**Avis sur le projet de renouvellement et d'extension de
l'autorisation d'exploitation d'une carrière à ciel ouvert de calcaire,
avec enfouissement de déchets inertes**

à Bainville-sur-Madon (54)

porté par la Société NEXSTONE (ex-société des Carrières de l'Est)

N° réception portail : 019427/AP

Figure 1 : Localisation du site et composition du projet modifié

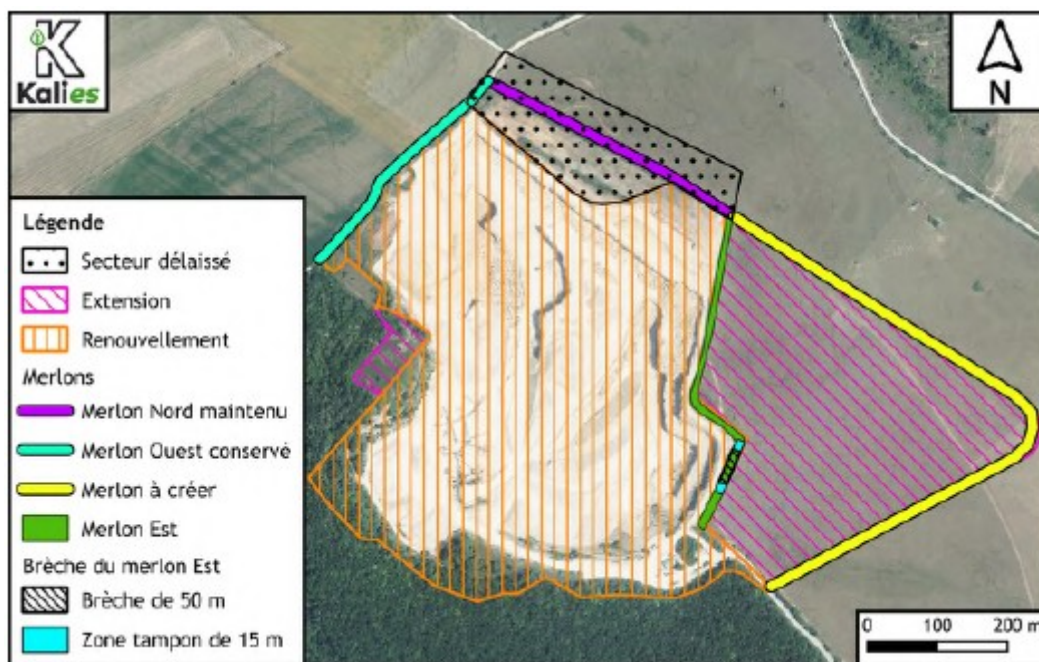
- les merlons nord, ouest et est existants seront conservés dans le cadre de l'exploitation ainsi qu'à l'issue de celle-ci ;
- le merlon Est séparant le site d'exploitation actuel du site de l'extension sera maintenu à 90 %, seule une brèche de 50 mètres sera faite sur un palier pour le passage des engins d'une fosse à l'autre ;
- un merlon périphérique sera constitué dès l'obtention de l'autorisation.

Les merlons construits dans le cadre de l'extension et du réaménagement auront une hauteur volontairement limitée à 2,5 m, afin de permettre à terme une meilleure intégration paysagère et une diversification des milieux sur le site remis en état.

La conservation du merlon Est induit l'abandon d'une partie du gisement (918 000 m³). La superficie d'extraction demandée pour l'extension a donc été modifiée en conséquence. Elle occupera dorénavant une superficie d'environ 13 ha (au lieu des 13,7 ha initialement).

Figure 4 : localisation des captages d'alimentation en eau potable et de leurs périmètres associés

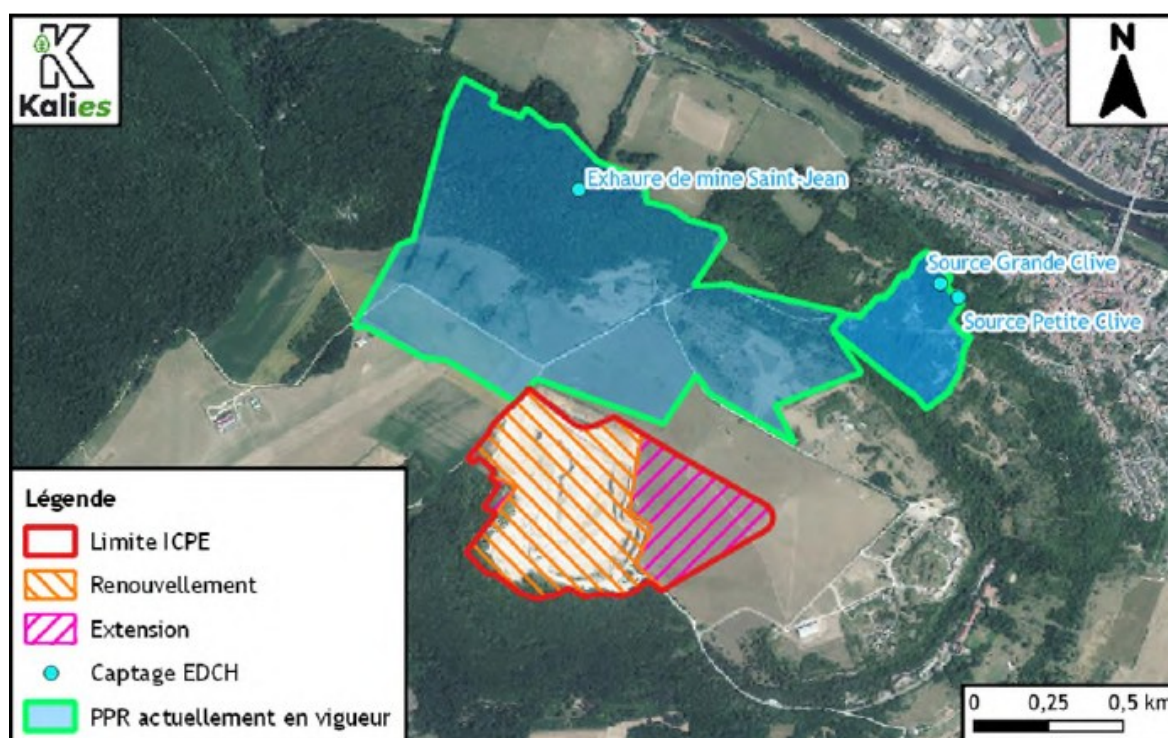
Le dossier ne reporte pas les aires d'alimentation des captages d'eau potable (AAC).

L'Ae recommande au pétitionnaire de compléter le dossier par une carte des aires d'alimentation des captages d'eau potable.

L'Ae recommande au Préfet de ne pas autoriser le remblaiement par des déchets inertes en cas d'incidences sur les périmètres de captage d'eau potable et sur leur aire d'alimentation.
